京都大学研究用原子炉(KUR)設工認

(中央管理室の機能移転、火災対応機器・放送設備の設置)

京都大学複合原子力科学研究所

令和4年10月27日

技術基準規則第31条と第41条の適合範囲の考え方

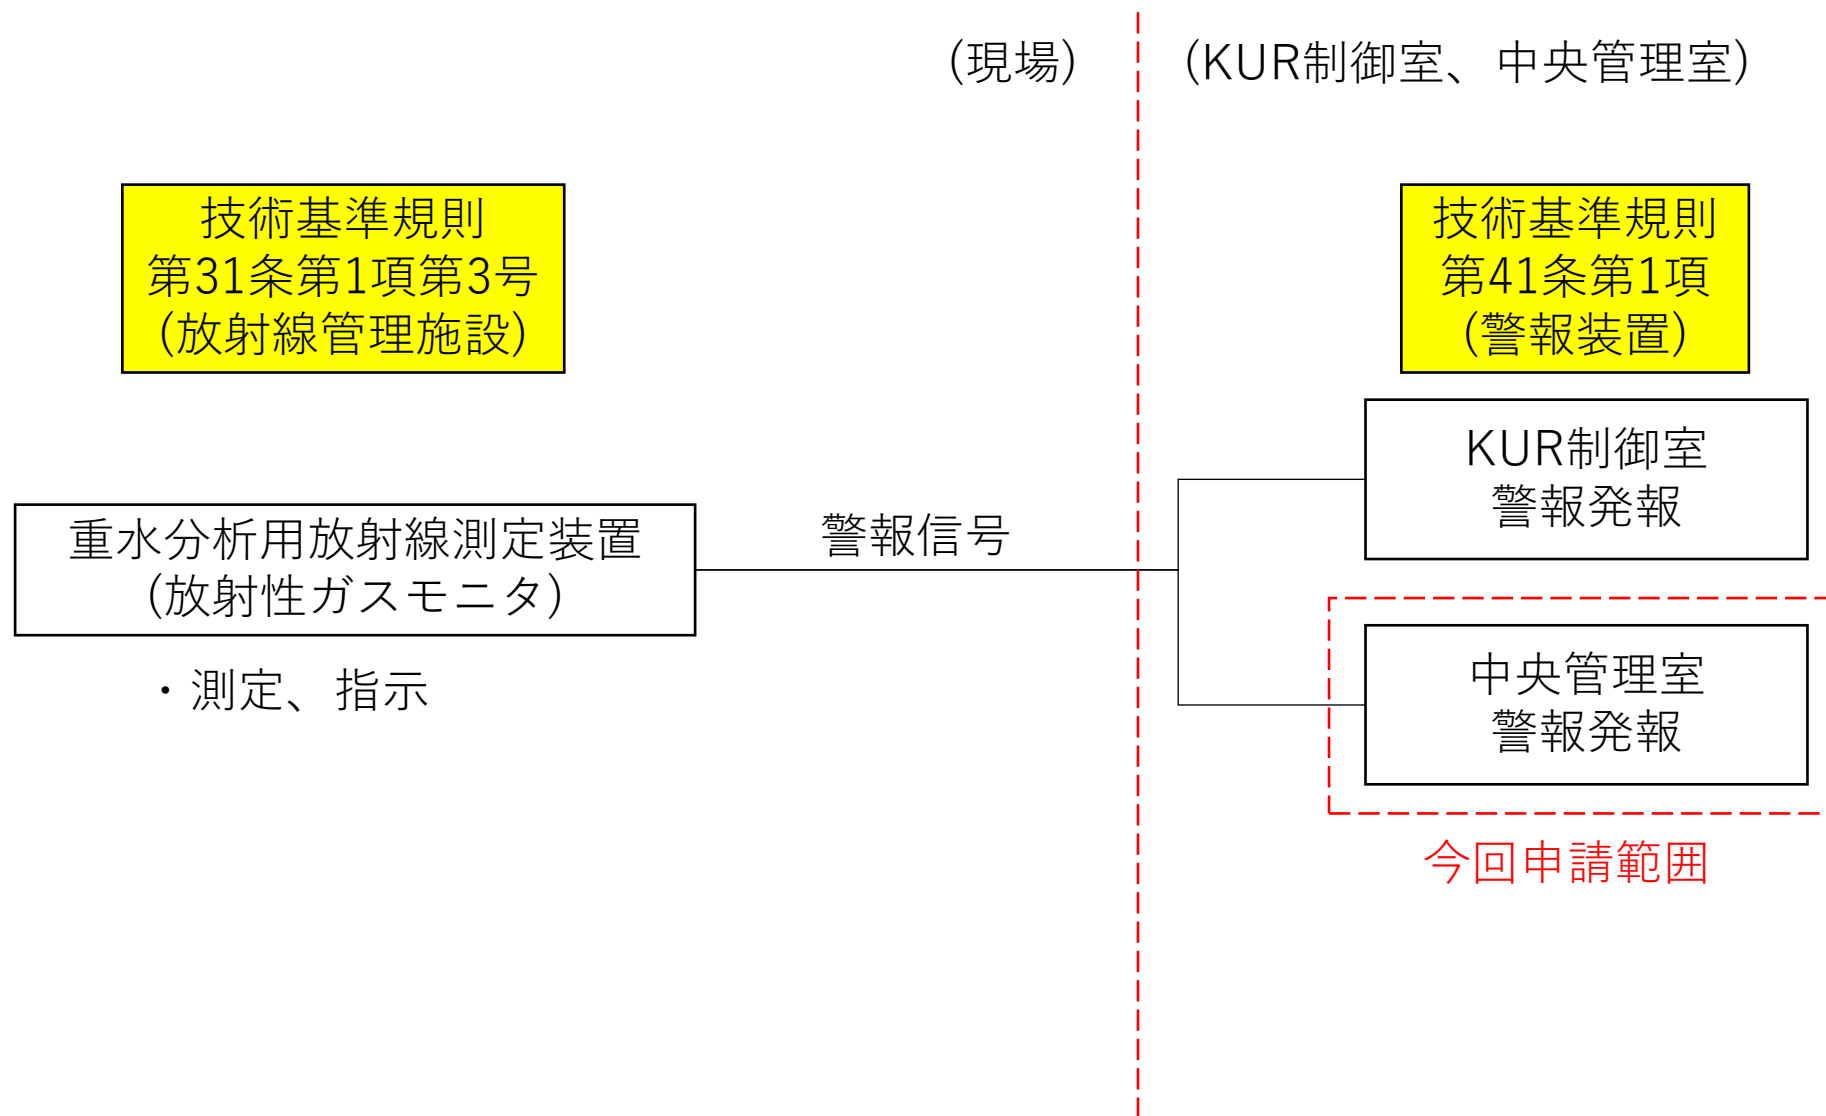
- ・中央監視盤の機能のうち、「重水分析用放射線測定装置(放射性ガスモニタ)」の警報機能について、技術基準規則の適合対象条文を第31条第1項第3号(参考資料1)から第41条第1項に修正する。

8月25日の審査会合では、上記警報機能については、既承認の「重水分析用放射線測定装置」の設工認申請において適合対象条文としていた「放射線管理施設」(技術基準規則第31条第1項第3号*)を適合対象条文としていたが、本設工認の対象は重水分析用放射線測定装置の一部である重水の漏えいを検知する「警報機能」のみが該当するため、適合対象条文としては「警報装置」(技術基準規則第41条第1項)とすることが適切であると判断したため。
